Modifications de PASH

Projet de modifications n°2022/02
& Evaluation des incidences

*Approuvé par le Gouvernement wallon
en date du 25 avril 2024*

Projet de modifications de PASH n°2022/02

Intitulé : Modification n° 01.30 : Commune de MALMEDY - ZAEI

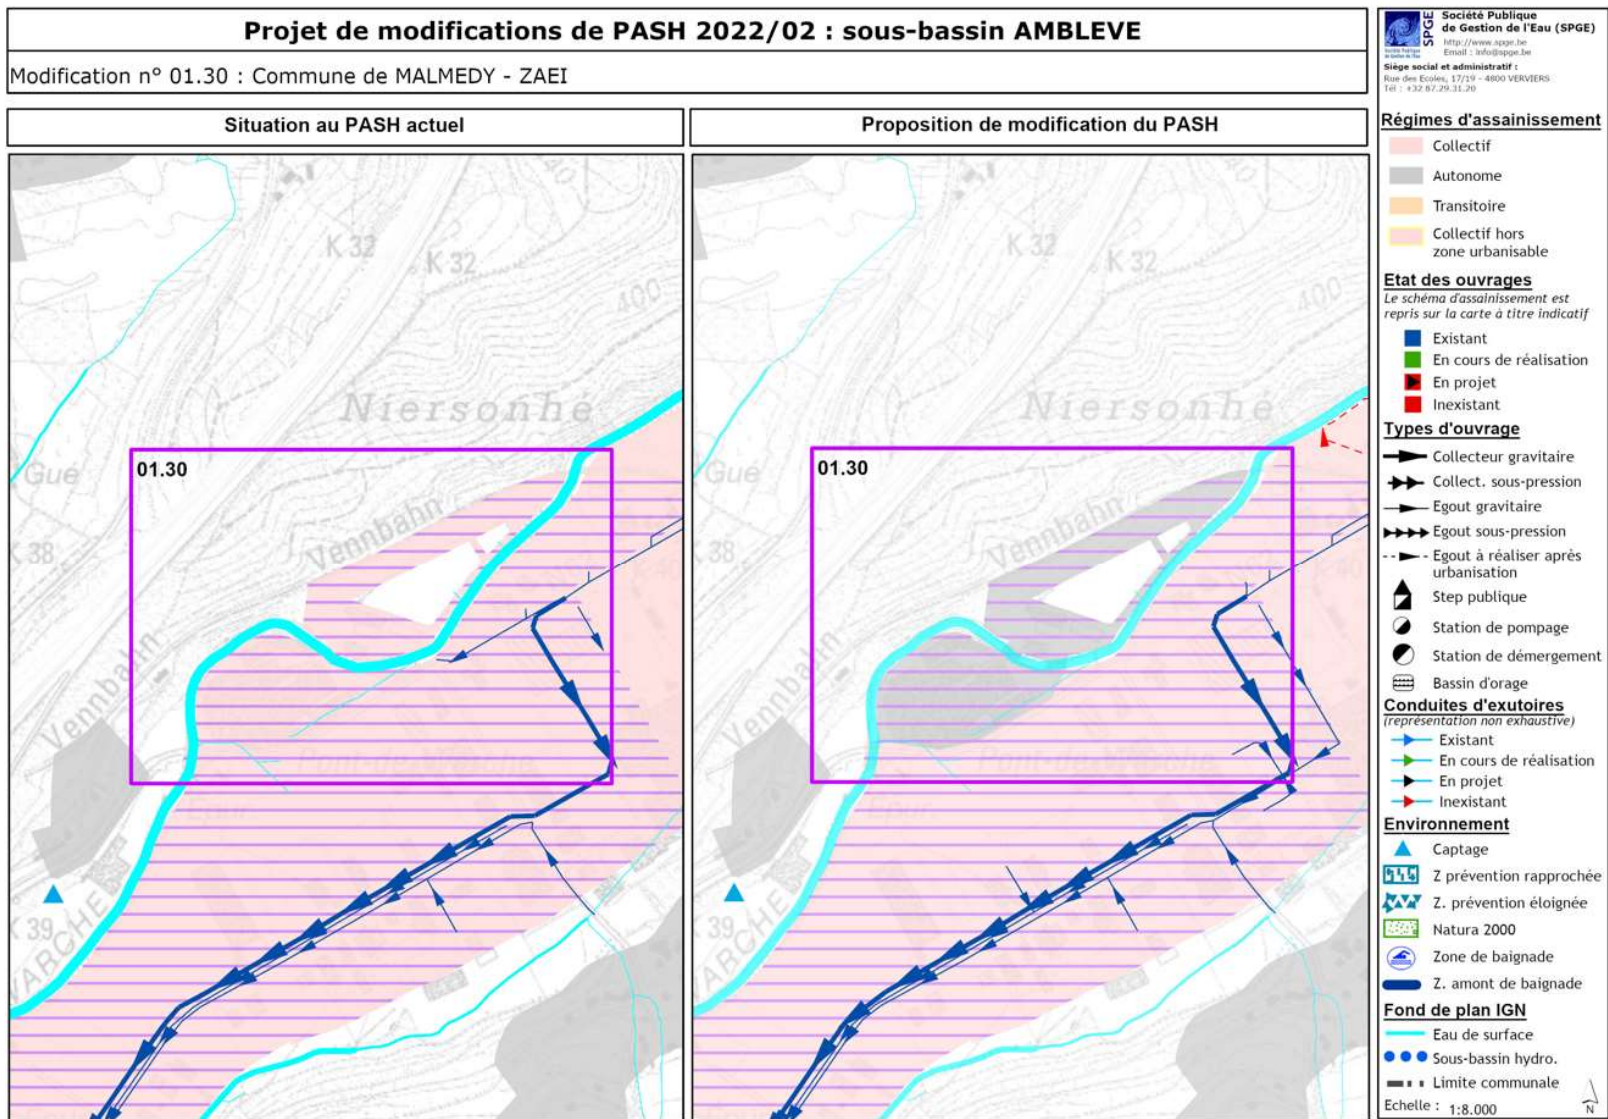
Explications	La demande de modification porte sur la zone d'activités économiques industrielles de Malmedy, actuellement reprise en régime d'assainissement collectif.	
	Une partie de la zone est occupée par une entreprise installée en bordure de voirie et n'est équipée d'aucun réseau d'égouttage. La pente ne permet pas un raccordement gravitaire et nécessite l'installation d'une station de pompage pour récupérer les eaux usées d'une seule entreprise. La solution collective est dès lors particulièrement onéreuse. Il est donc proposé le passage de la zone en régime d'assainissement autonome. Les eaux usées seront traitées dans un système d'épuration individuelle et non par une simple fosse septique.	
Superficie concernée	7,15 ha	
	Avant	Après
Assainissement collectif	+/- 60 EH	0 EH
Assainissement autonome	0 EH	+/- 60 EH
Assainissement transitoire	0 EH	0 EH
	Charge totale à terme	+/- 60 EH

Intitulé : Modification n° 01.31 : Commune de BUTGENBACH - Zone de services publics et d'équipements communautaires et zone de loisirs de Worriken

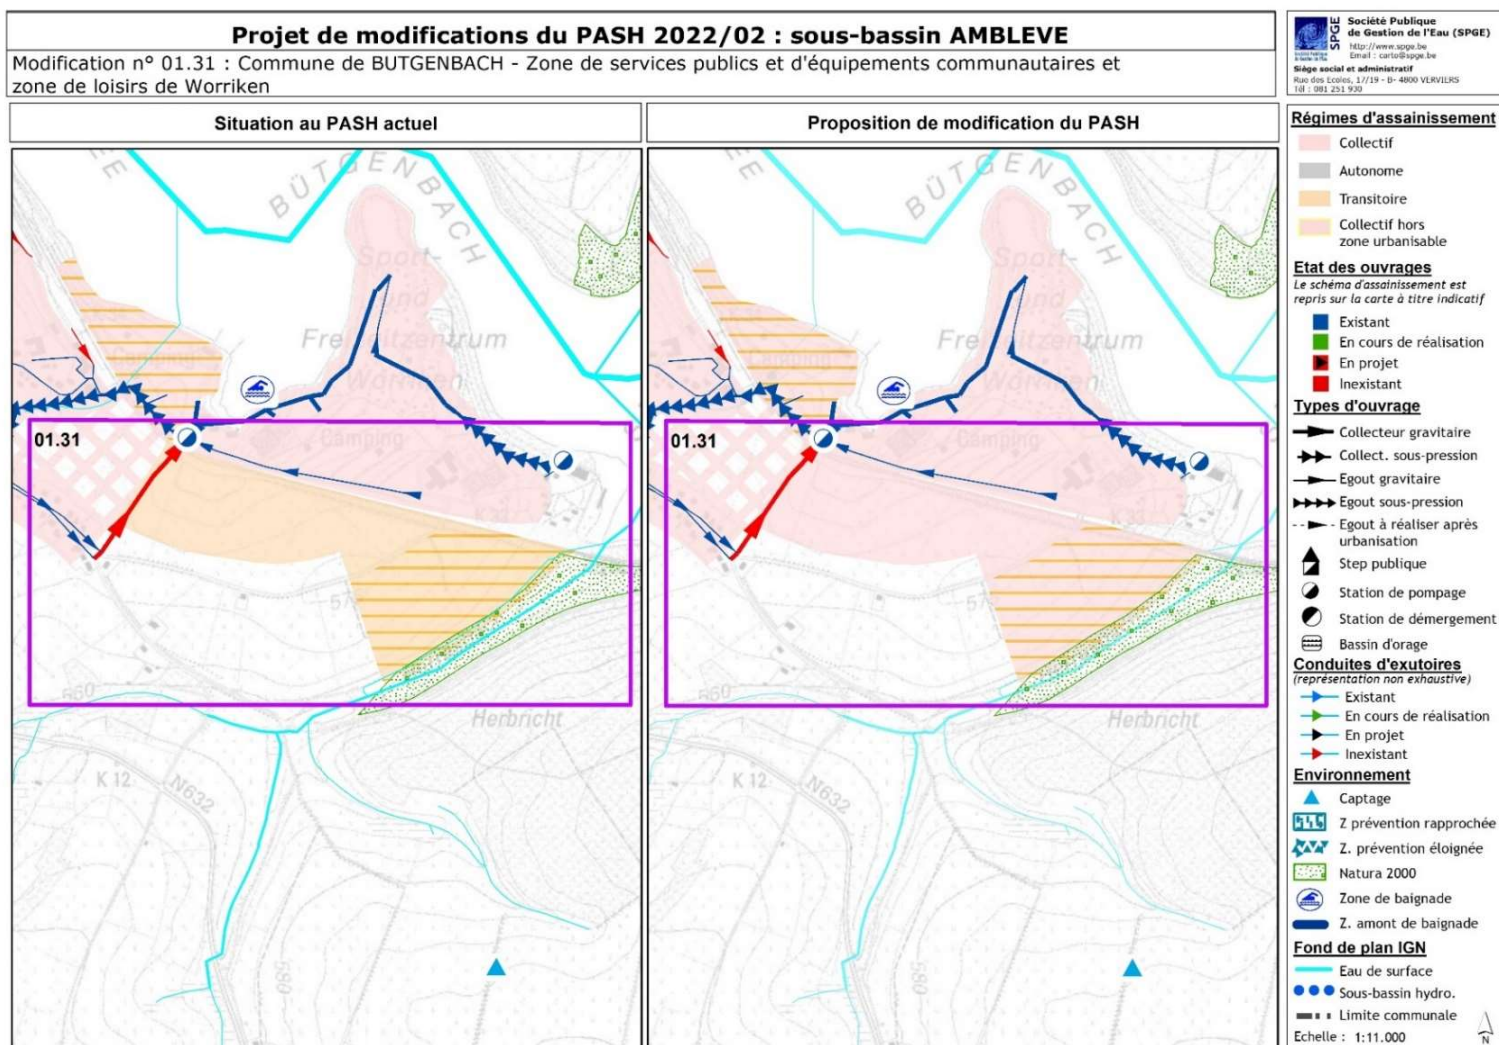
Explications	<p>La demande de modification porte sur la zone de services publics et d'équipements communautaires et sur la zone de loisirs de Worriken, actuellement reprises en régime d'assainissement transitoire.</p> <p>Ces deux zones sont occupées en totalité par des prairies de fauche ou pâturées et donc aucune habitation n'y est répertoriée.</p> <p>Aucun égout n'existe mais au vu de la sensibilité environnementale de la zone (proximité d'une zone de baignade), les eaux usées des zones pourraient être acheminées vers des stations de pompage existantes via la pose d'un réseau d'égouts séparatif (à définir lors de l'aménagement des zones).</p> <p>Il est proposé le passage en régime d'assainissement collectif de ces deux zones. Les eaux usées collectées seront traitées à la station d'épuration existante de Butgenbach.</p>		
Superficie concernée	17,7 ha		
	Avant	Après	
Assainissement collectif	0 EH	n.d. EH

Intitulé : Modification n° 03.44 : Commune de OTTIGNIES-LLN - Hameau du Puits

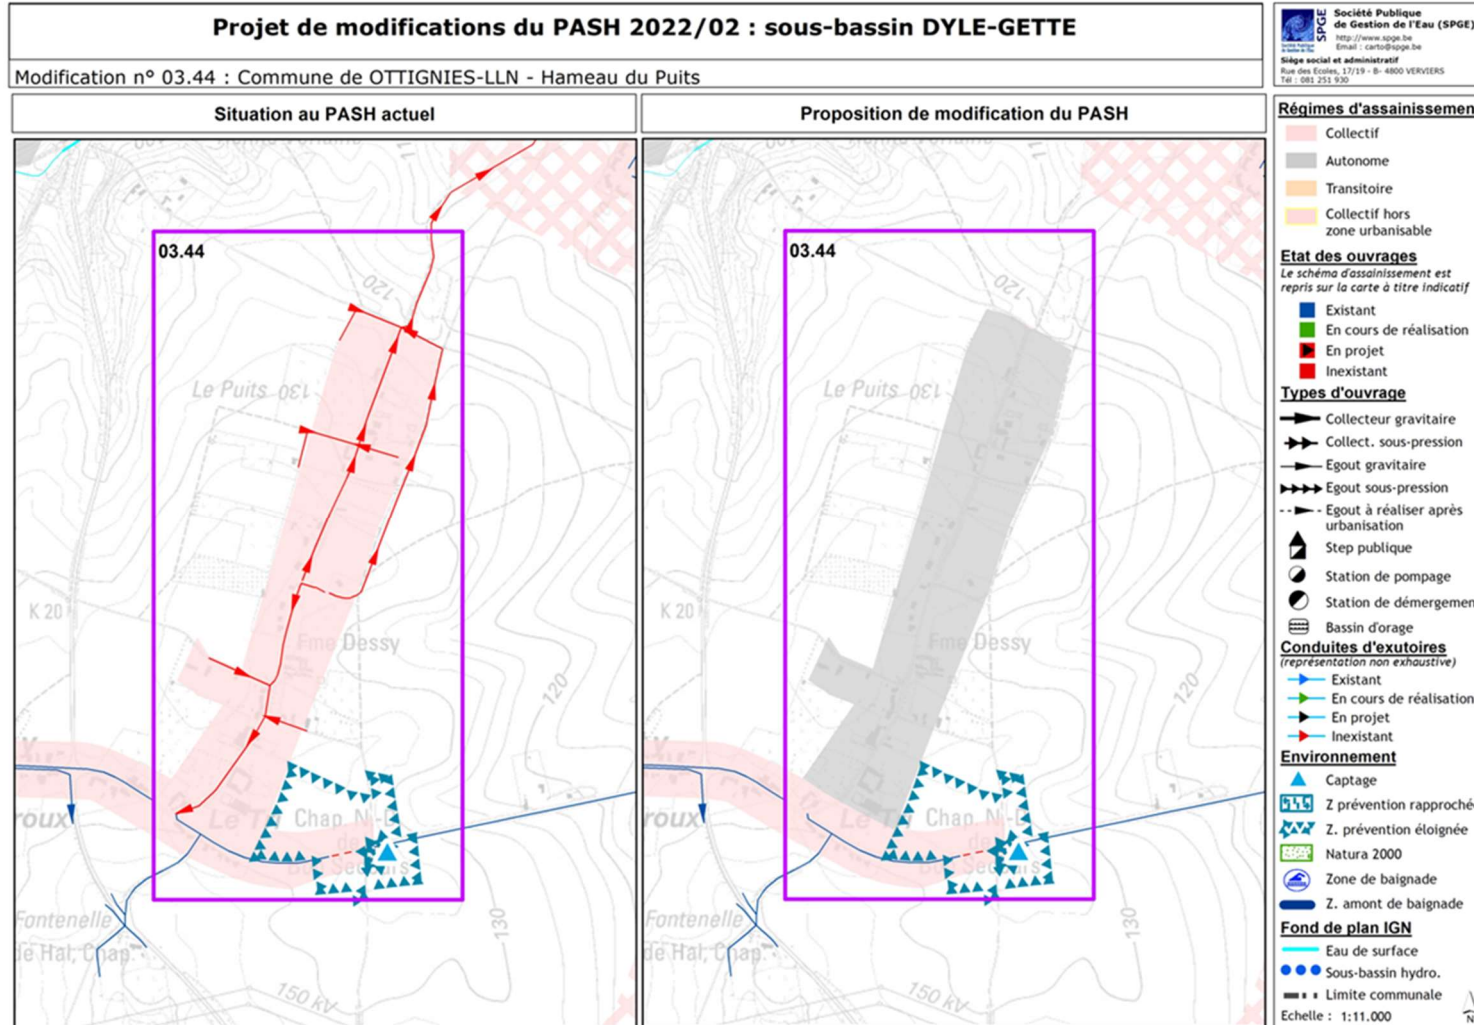
Explications	La demande de modification porte sur le Hameau du Puits sis sur le territoire communal d'Ottignies-Louvain-la-Neuve, actuellement repris en régime d'assainissement collectif. Il est proposé le passage en régime d'assainissement autonome de l'entièreté du Hameau (quartier nord et sud). En effet, plusieurs études techniques et topographiques menées depuis plusieurs années ont conclu à l'impossibilité technique de raccordement gravitaire du quartier nord. Pour le quartier sud, bien qu'une faisabilité technique de raccordement non gravitaire existe, cette solution engendre des coûts disproportionnés (pose de réseau d'égouts, de réseau de canalisation de refoulement et d'une station de pompage).	
	Superficie concernée 23,8 ha	
Avant Après		
Assainissement collectif	165 EH	0 EH
Assainissement autonome	0 EH	165 EH
Assainissement transitoire	0 EH	0 EH
Charge totale à terme		165 EH

Intitulé : Modification n° 03.45 : Commune de GENAPPE - Hameau de la Hutte

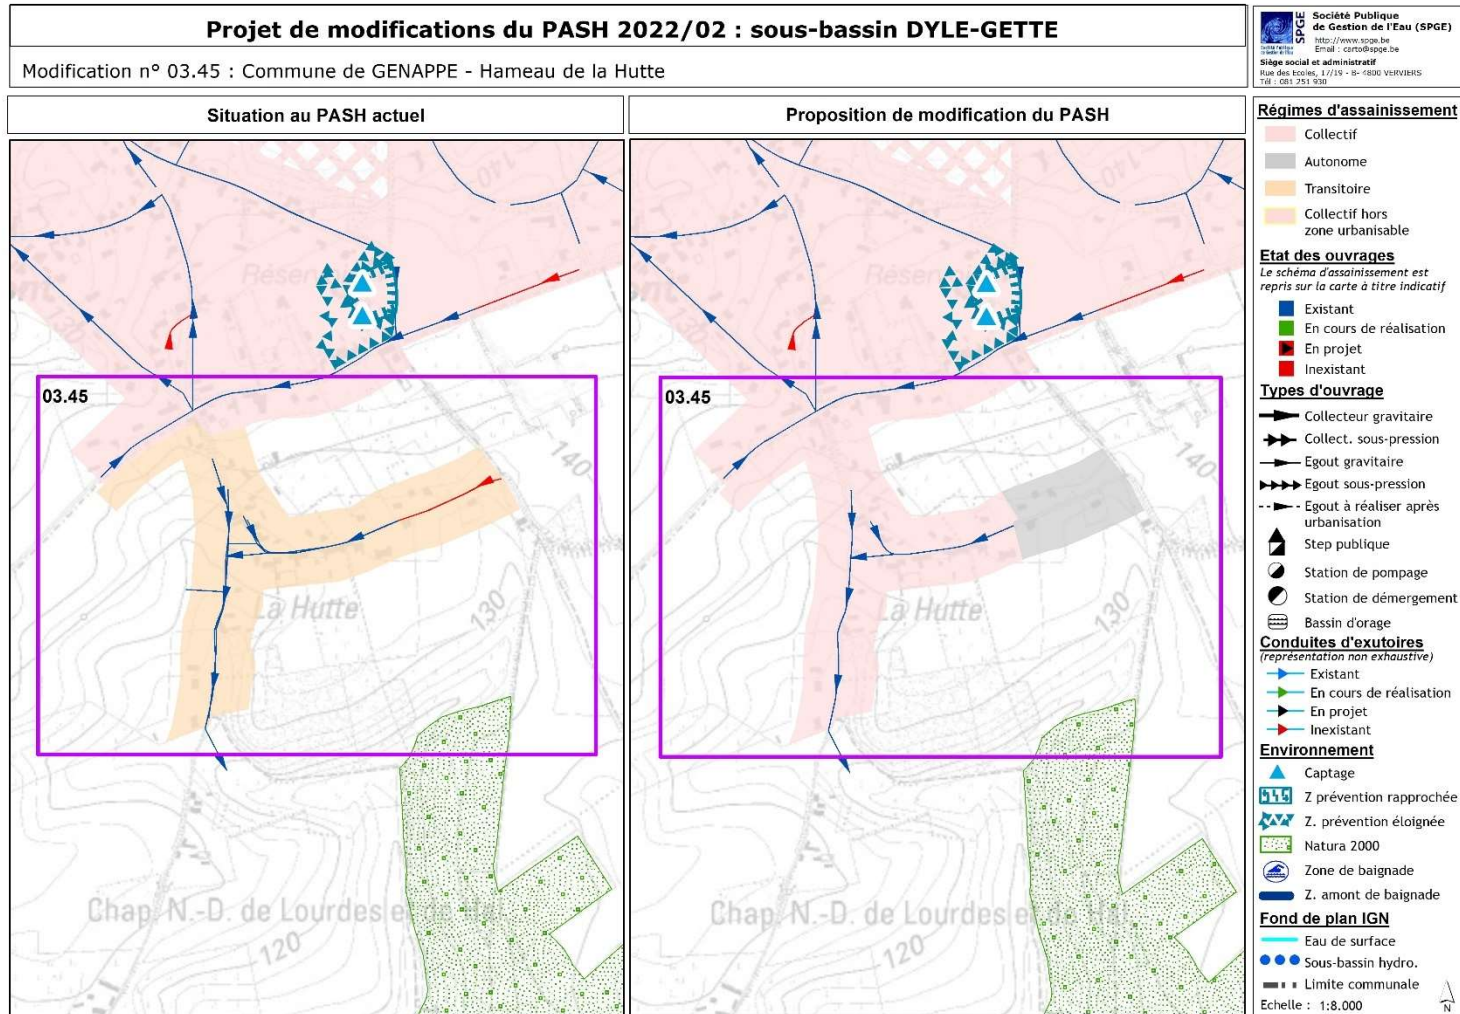
Explications	La demande de modification porte sur le Quartier de la Hutte, sis sur le territoire communal de Genappe, actuellement repris en régime d'assainissement transitoire. Etant donné la présence d'un réseau d'égouttage sur une importante partie de la zone, il est proposé son passage en régime d'assainissement collectif. Les eaux usées seront acheminées vers la station d'épuration existante de la Hutte, à réhabiliter, afin d'y être traitées.		
Superficie concernée	+/- 10 ha		
	Avant	Après	
Assainissement collectif	0 EH	82,5 EH	
Assainissement autonome	0 EH	15 EH	
Assainissement transitoire	97,5 EH	0 EH	
	Charge totale à terme		97,5 EH

- la proposition initiale de la modification n° 03.45 : Commune de GENAPPE - Hameau de la Hutte est légèrement adaptée pour assigner le régime d'assainissement autonome à la partie basse de la rue non égouttée ;
- les autres modifications sont maintenues au projet de modifications de PASH 2022/02.

Intitulé : Modification n° 03.46 : Commune de INCOURT - Quartier de la rue de Bomal et du Baulois

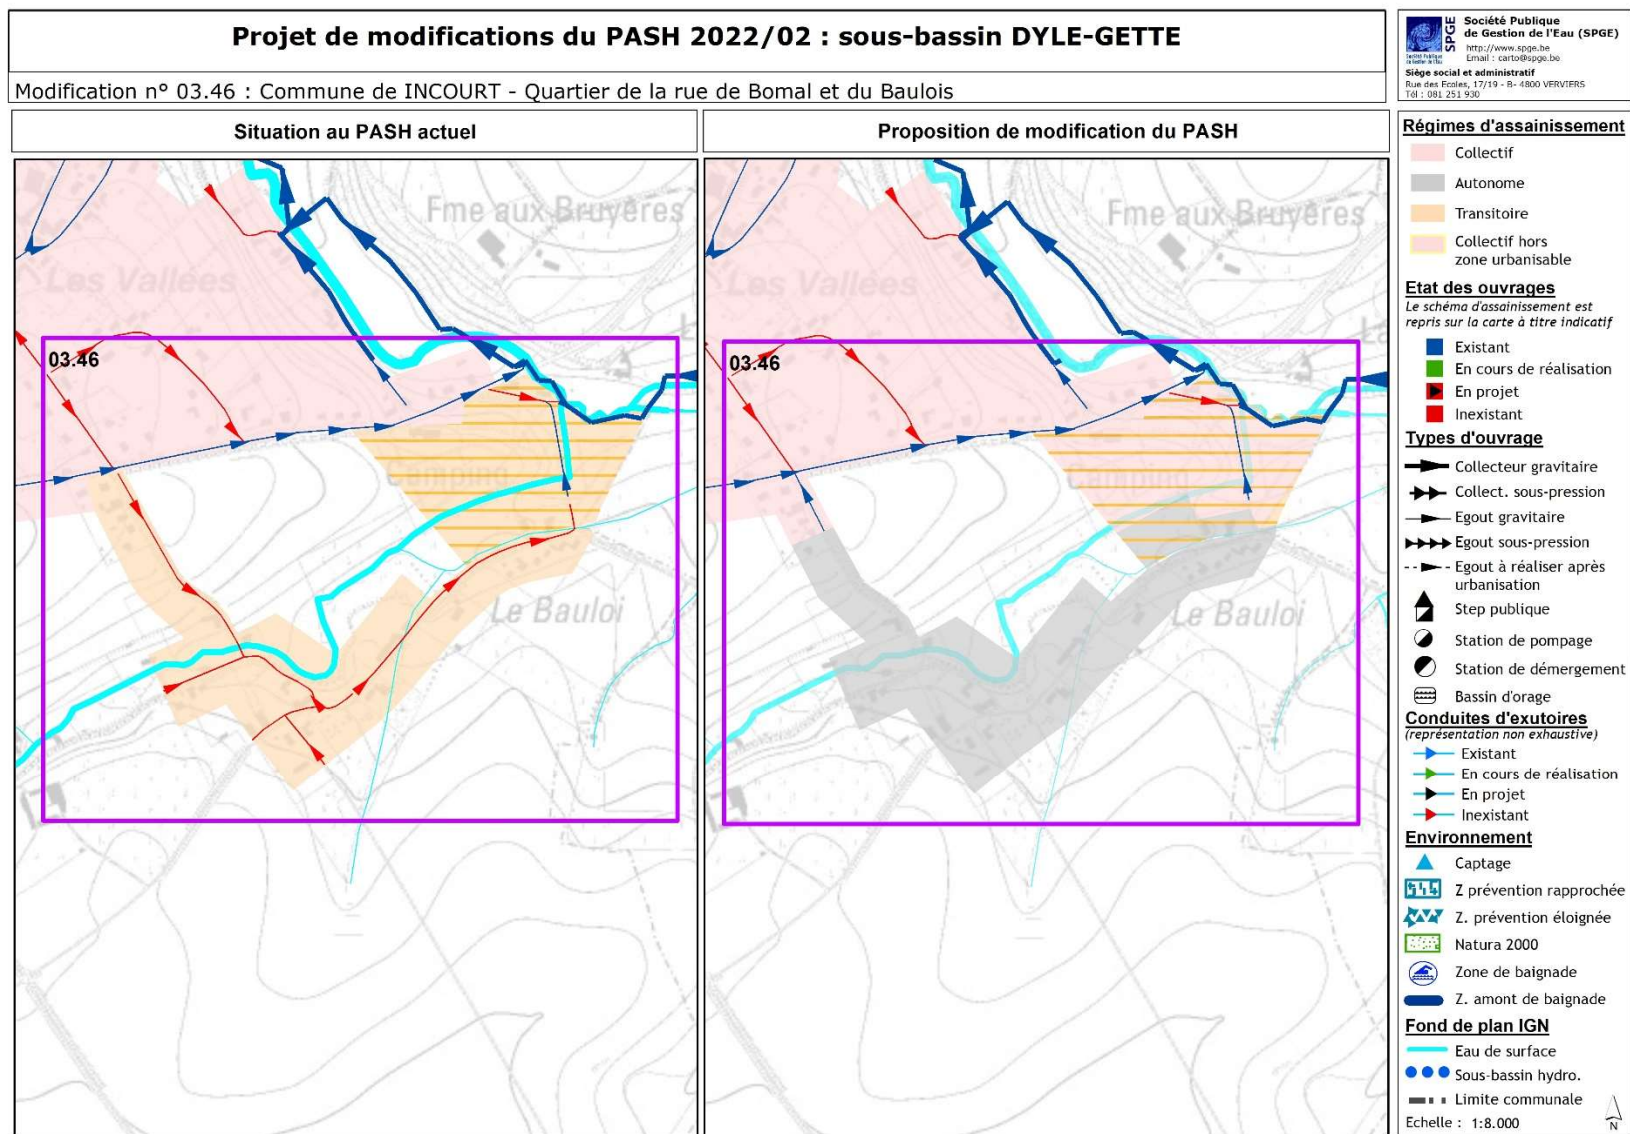
Explications	La demande de modification porte sur la zone du quartier de la rue de Bomal et de la rue du Baulois, sur le territoire de la commune de Incourt, actuellement reprise en régime d'assainissement transitoire. Il est proposé le passage en régime d'assainissement collectif de la partie occupée par le Camping « Le Clos des Chênes » étant donné l'insuffisance d'espace pour l'installation des systèmes d'épuration individuel et la possibilité de raccordement à un réseau d'égouttage existant moyennant la création d'un nouvel égout. Les eaux usées collectées seront traitées à la station d'épuration existante de Jodoigne. L'autre partie de la zone sera quant à elle redirigée vers le régime d'assainissement autonome au vu de l'absence d'égout et du coût élevé qu'engendrerait la solution collective.		
	Superficie concernée	+/- 14,5 ha	
	Avant	Après	
Assainissement collectif	0 EH	155 EH	
Assainissement autonome	0 EH	92,5 EH

Modification n° 03.47 : Commune de ORP-JAUCHE - ZACC Enines, Jadot et Marilles

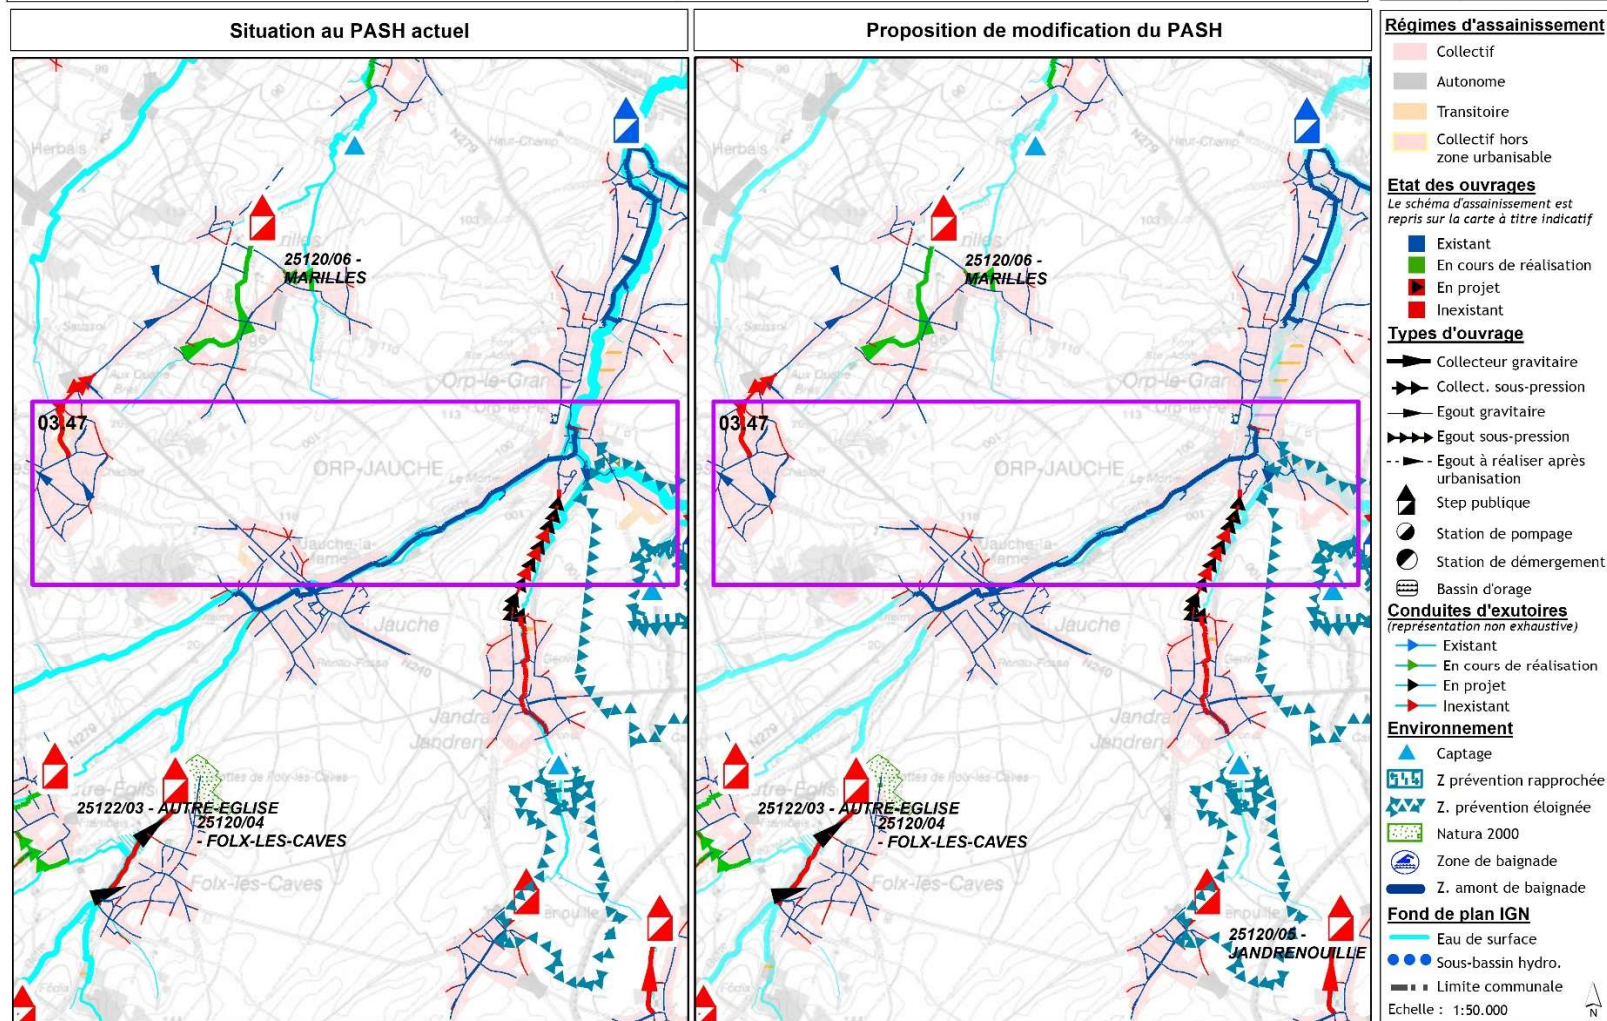
Explications	<p>La demande de modification porte sur trois zones d'aménagement communal concerté, sur le territoire de la commune de Orp-Jauche, actuellement reprises en régime d'assainissement transitoire.</p> <p>Il est proposé :</p> <ul style="list-style-type: none"> - Pour la zone située sur l'agglomération d'Enines, le passage en régime d'assainissement collectif car la zone sera desservie par un réseau d'assainissement (future traversée d'un collecteur) ; - Pour la zone située Rue Joseph Jadot, le passage en régime d'assainissement collectif au vu de sa situation en zone de prévention de captage (éviter l'infiltration des eaux) et de la possibilité de se raccorder gravitairement à un égout existant ; - Pour la zone située Rue de Marilles, à Jauche, le passage en régime d'assainissement collectif étant donné la possibilité de se raccorder gravitairement au réseau de collecte. 		
Superficie concernée	14,8 ha
